COMITÉ CONSULTATIF D'URBANISME

16 septembre 2020

**PIIA - 2450 avenue Edouard-Montpetit -
#3001811956**

Plan de plantation bassin de rétention 1

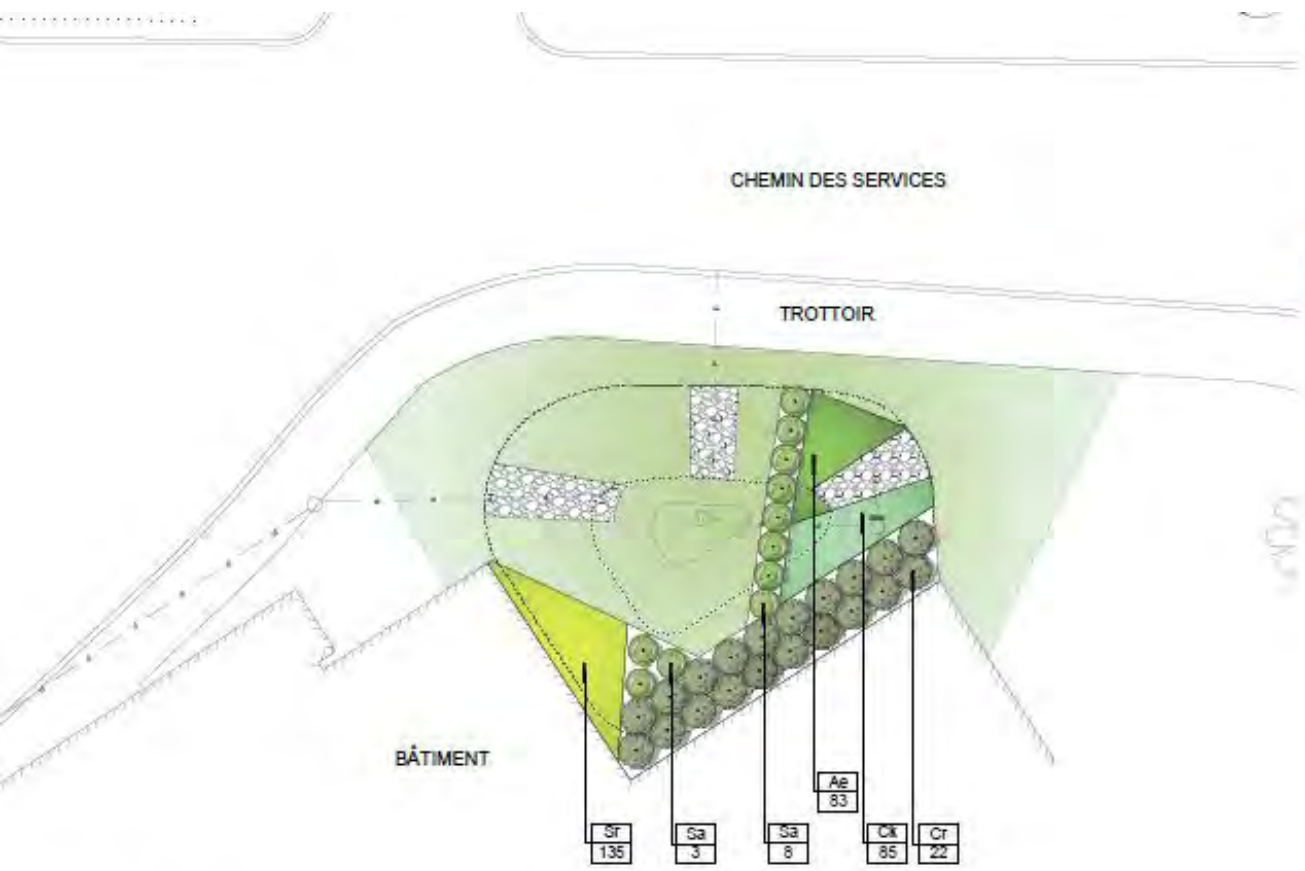
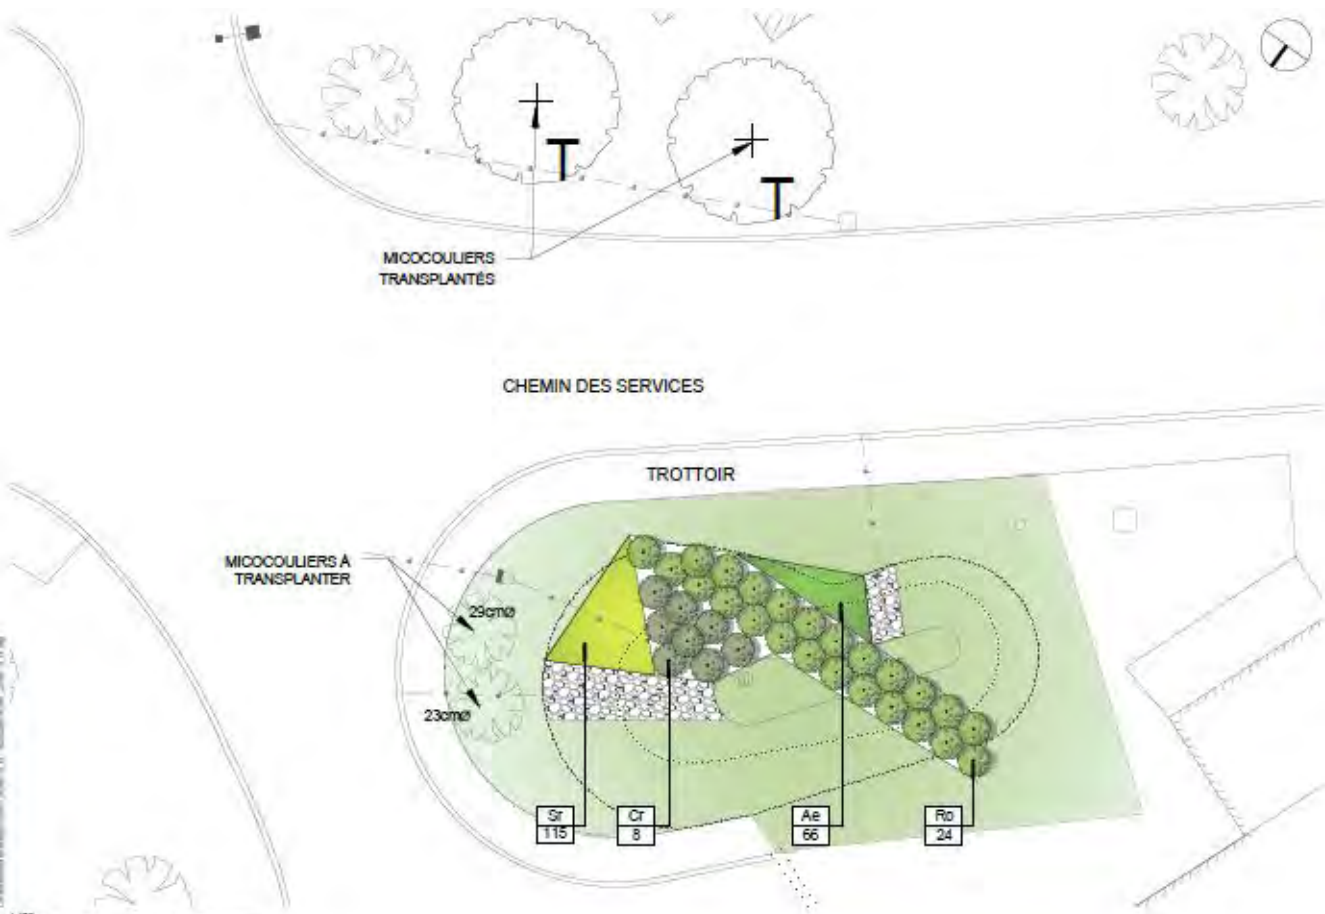
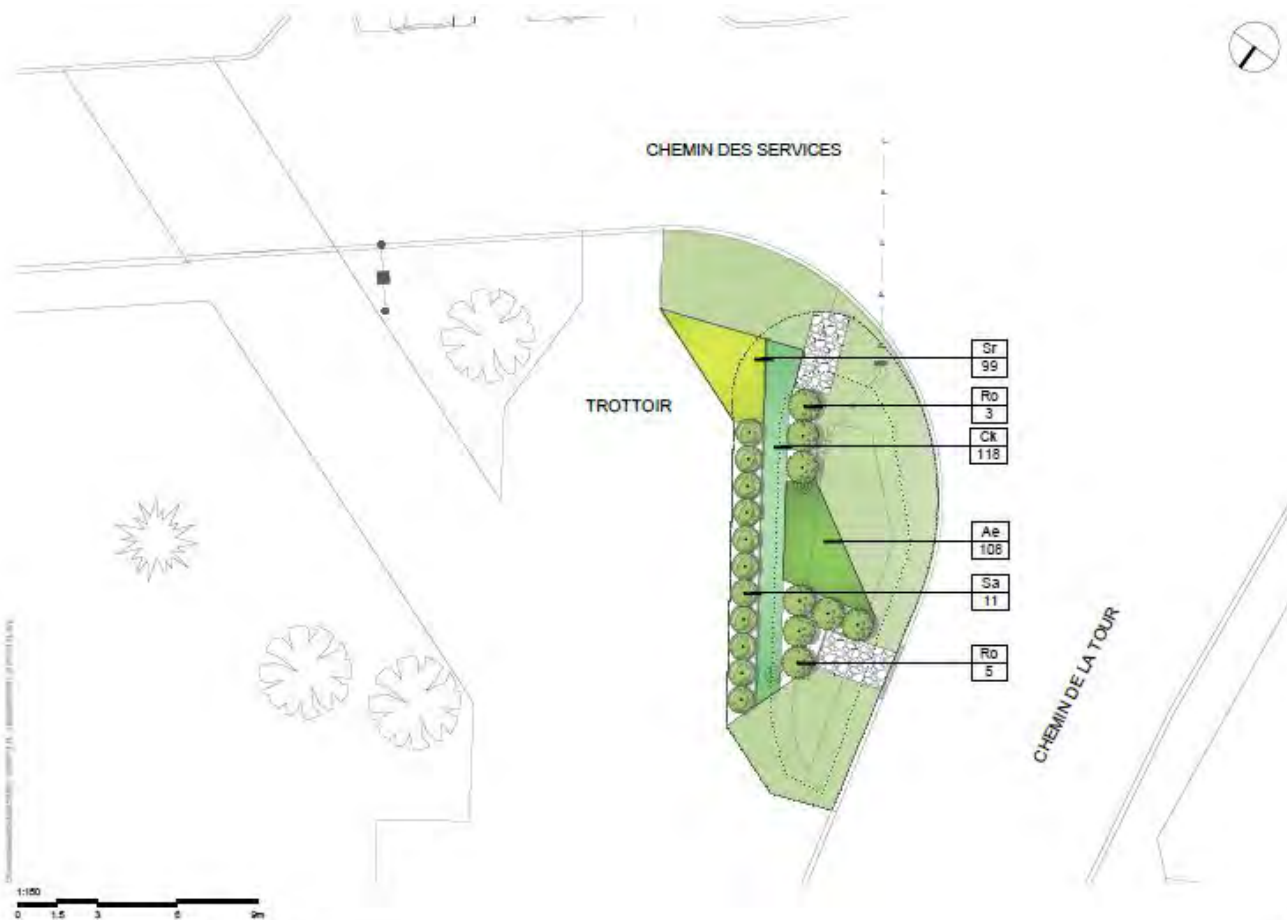
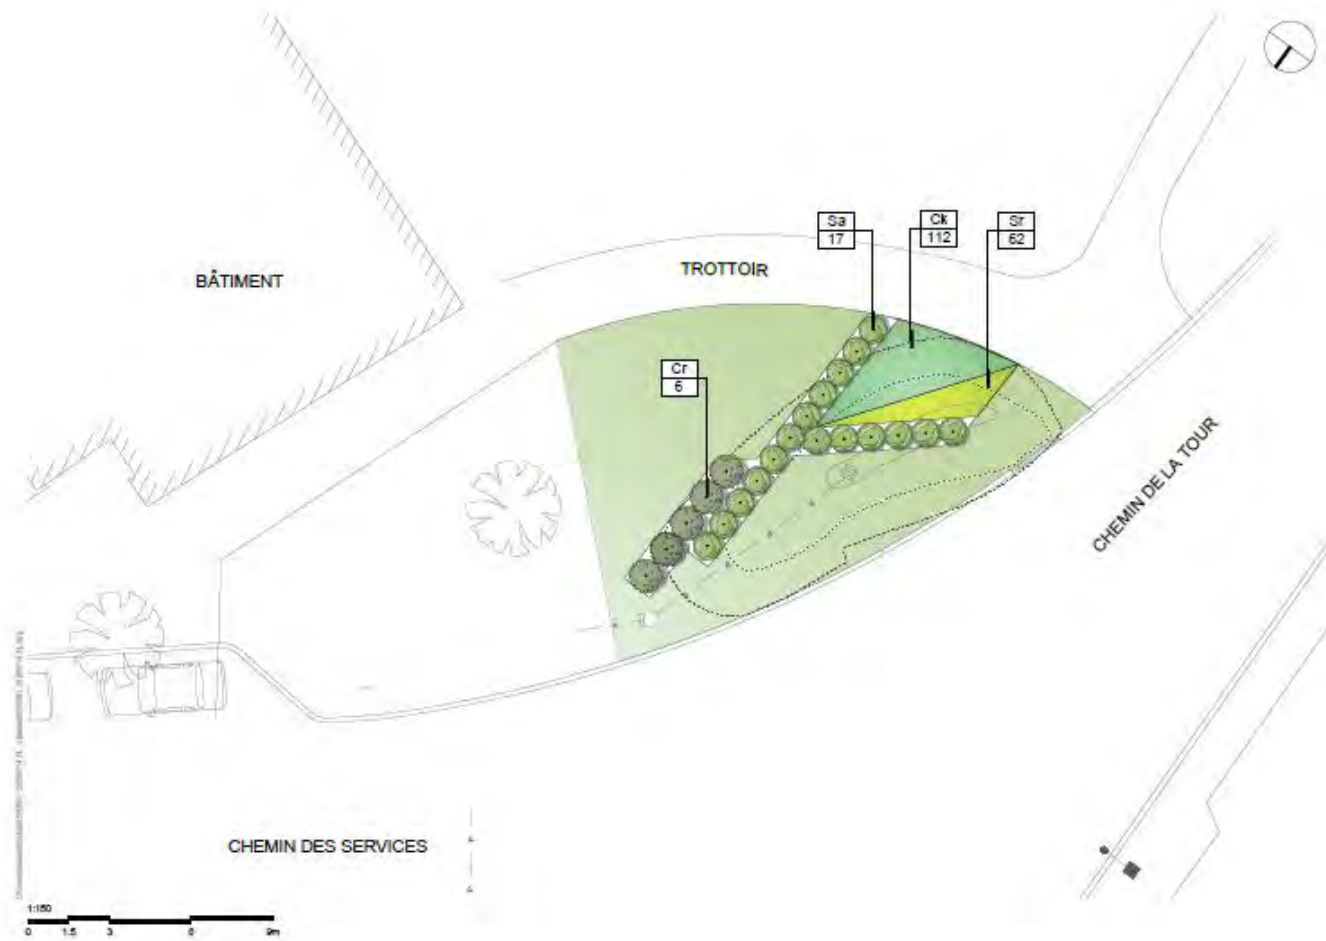
118.1, al.1, par	e)	l'aménagement paysager doit être conçu de manière à limiter les surfaces minéralisées et à maximiser la couverture végétale;	R	Ces bassins de rétention sont aménagés à même des surfaces déjà gazonnée en avant des immeubles.

118.1, al.1, par	f)	la modification d'un élément construit ou végétal d'intérêt patrimonial ou naturel doit être réalisée dans le respect du paysage, de la végétation, de la topographie et des vues à partir d'un espace public, vers ou depuis le site patrimonial déclaré du Mont-Royal. Elle doit également s'intégrer à la construction et au milieu en respectant les caractéristiques architecturales, naturelles et paysagères, les hauteurs et les implantations existantes;	R	5 espèces retenues sur 6 sont des espèces indigènes au Mont-Royal présentes naturellement sur le Mont-Royal. Les massifs de plantation auront un aspect très naturel.

3)	L'aménagement paysager doit respecter, mettre en valeur ou s'adapter au bâtiment, au paysage, à la végétation et à la topographie du site ou y être compatible, en accord avec leur importance à titre d'éléments représentatifs, intéressants, exceptionnels ou uniques de l'environnement;	R	L'aménagement paysager respecte la végétation du Mont-Royal

4)	Il doit respecter le caractère propre de la montagne, par exemple en soulignant les pentes naturelles ou par l'usage de végétaux qui facilitent la liaison des aménagements avec la montagne;	R	L'aménagement paysager respecte la végétation du Mont-Royal

Plan 1 - Campus de l'Université de Montréal – Étude de potentiel archéologique

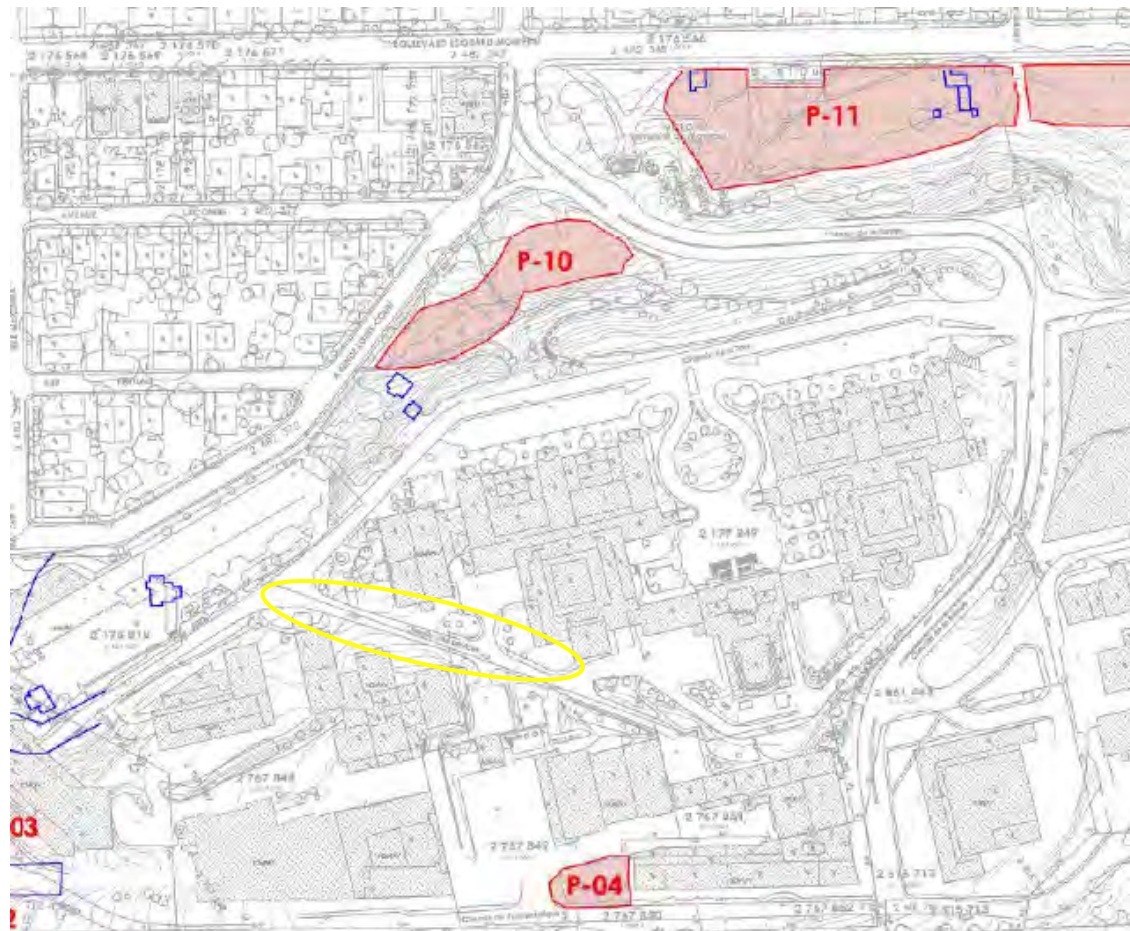
345.2	1)	L'aménagement paysager doit être conçu en toute connaissance des vestiges archéologiques du site où il se trouve. L'aménagement paysager ne doit pas perturber les vestiges qui peuvent faire l'objet d'une fouille archéologique, être laissés en place, ou encore être mis en valeur en accord avec leurs valeurs documentaire et didactique;	R	Nous avons eu la confirmation par la Division du Patrimoine que les travaux d'excavation le long du chemin des Services : 1-n'affecteront pas de zone d'intérêt archéologique ni la zone de potentiel P4 2-se dérouleront à l'extérieur de toute zone de potentiel tel que stipulé dans l'étude de potentiel d'Arkéos et 3-seront réalisées dans un secteur déjà fortement bouleversé par des aménagements antérieurs.

**PLAN DE SITE PROJETÉ ET
STATISTIQUES RÉGLEMENTAIRES**

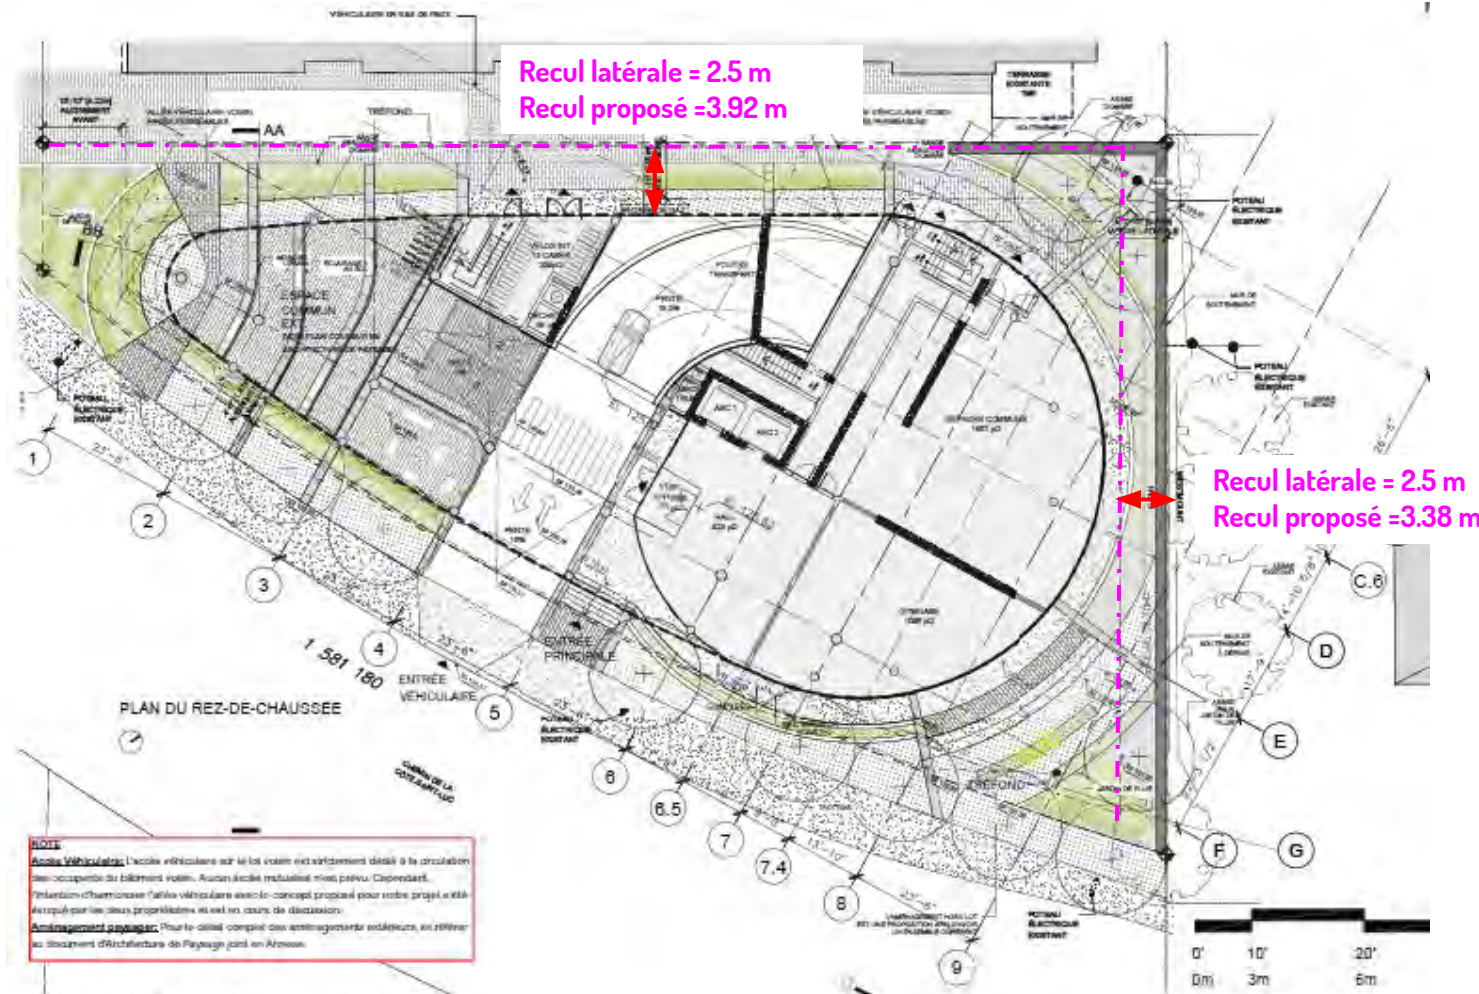
Valider avec la Ville l'offre de 66 places de stationnement alors que la demande municipales est d'un maximum de 60 places.

Prévoir un minimum de 77 unités de stationnement pour vélos, représentant un taux de 1 unité/logements.

Règlement 01-276
Articles 28.2 et 28.3

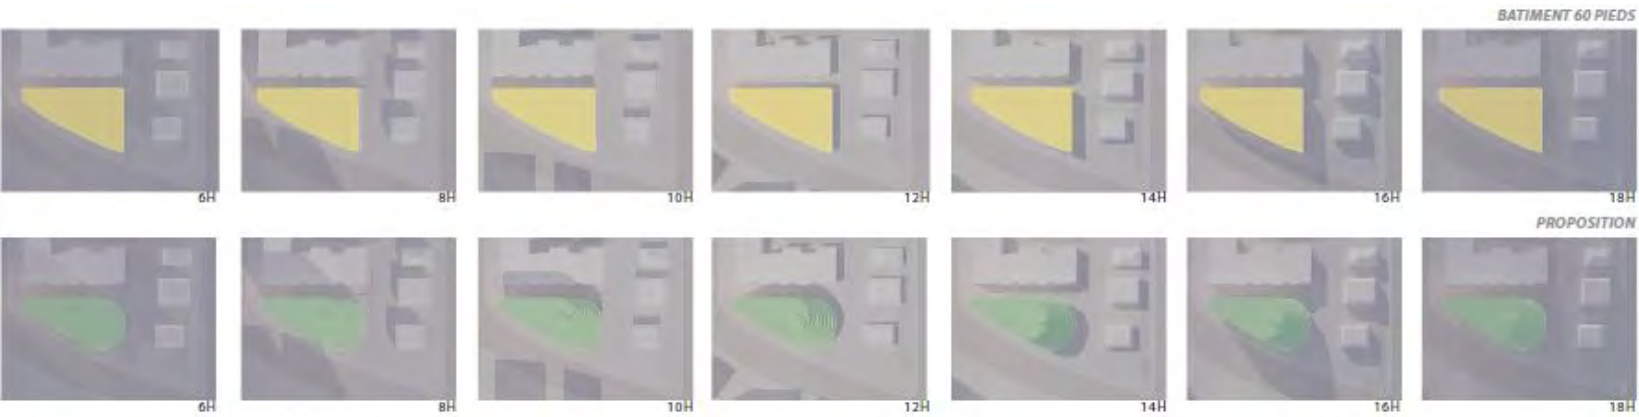
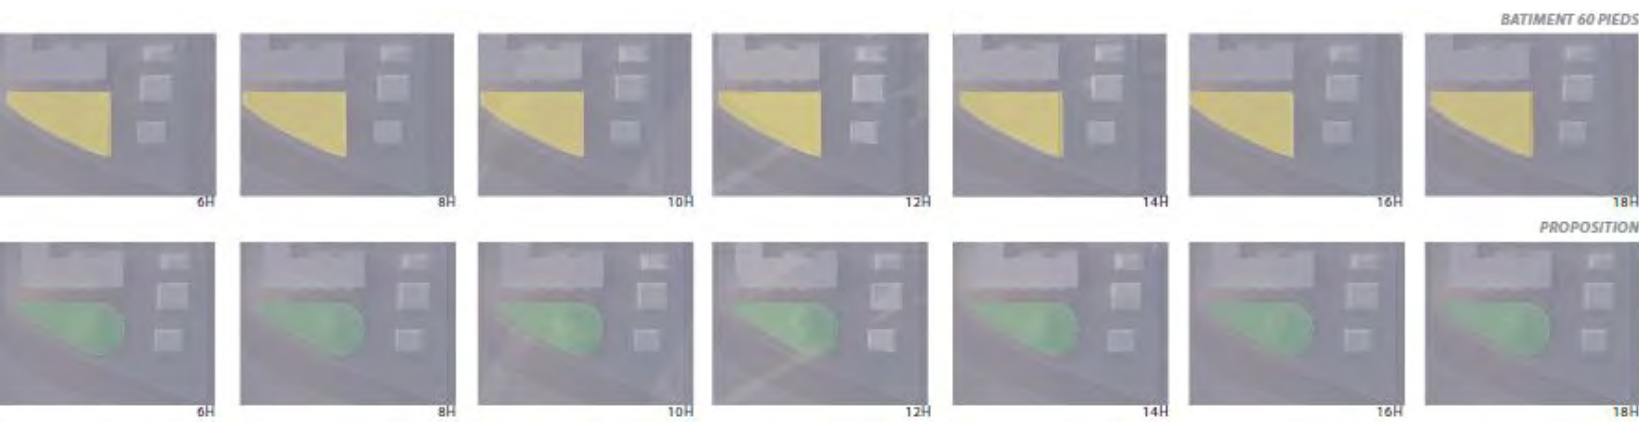
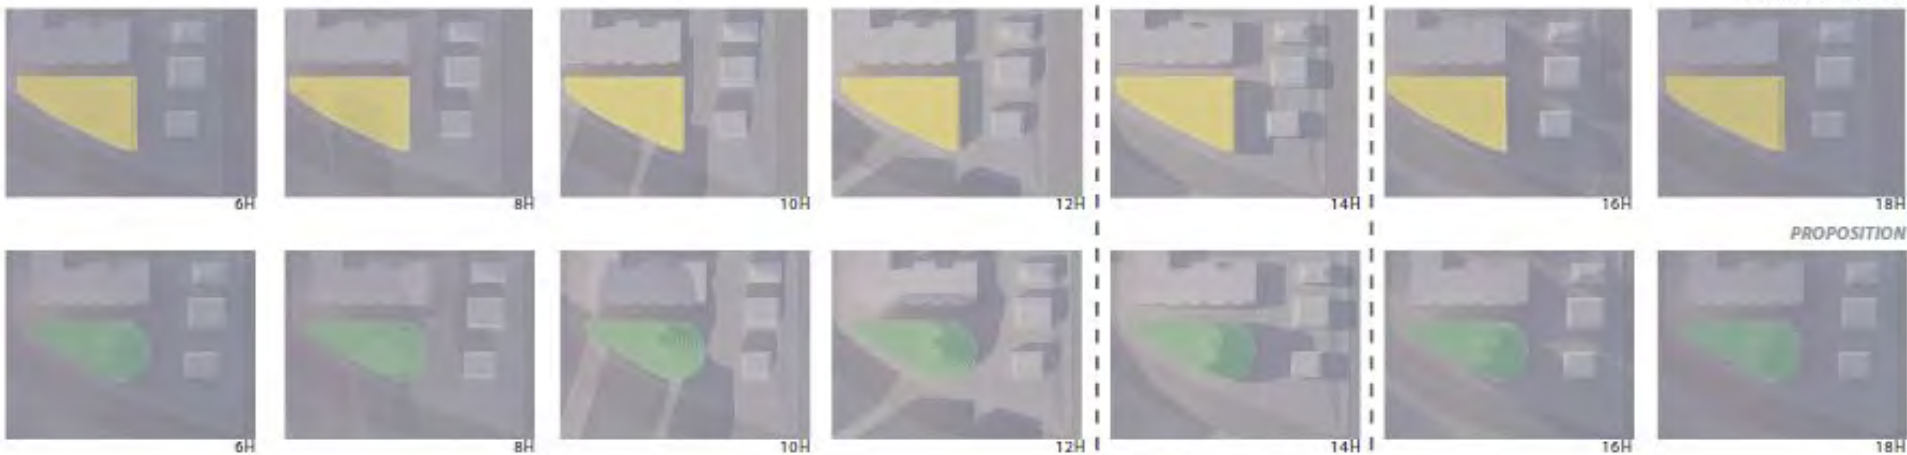
L'OMBRE PROJETÉE SUR LE TERRAIN VOISIN EST ÉQUIVALENTE DANS LES DEUX SCÉNARIOS.

2 PLAN EXISTANT -BALCON

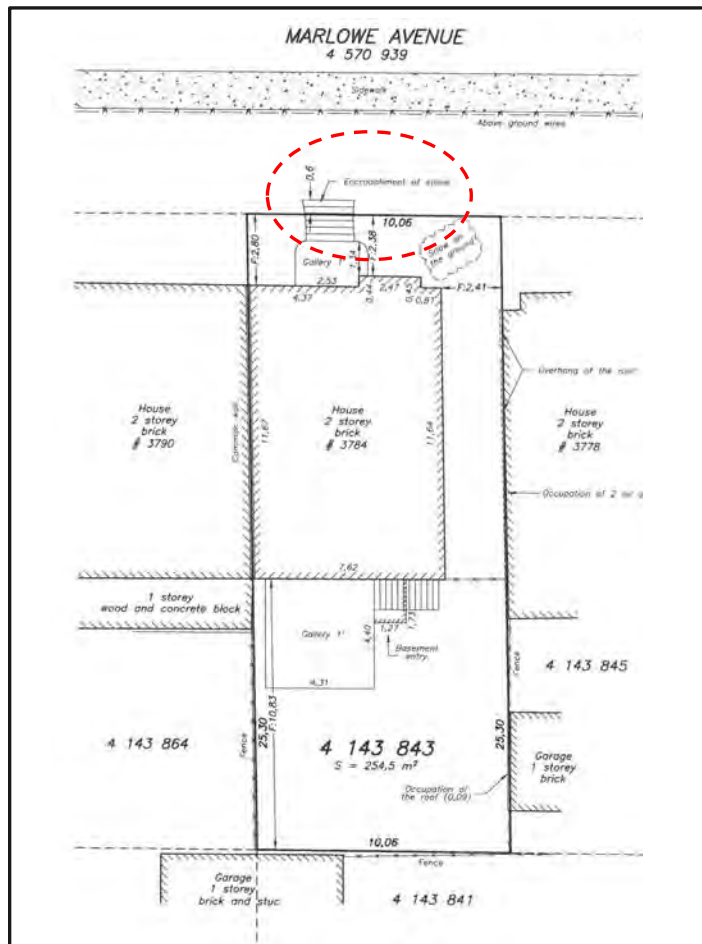
☑	pour approbation requise en vertu des PIIA, soumettre un jeu de plans révisés correspondant à la portée des travaux réalisés.

- De soumettre, aux fins de l'approbation requise en vertu des PIIA, un jeu de plans révisés correspondant à la portée des travaux réalisés.
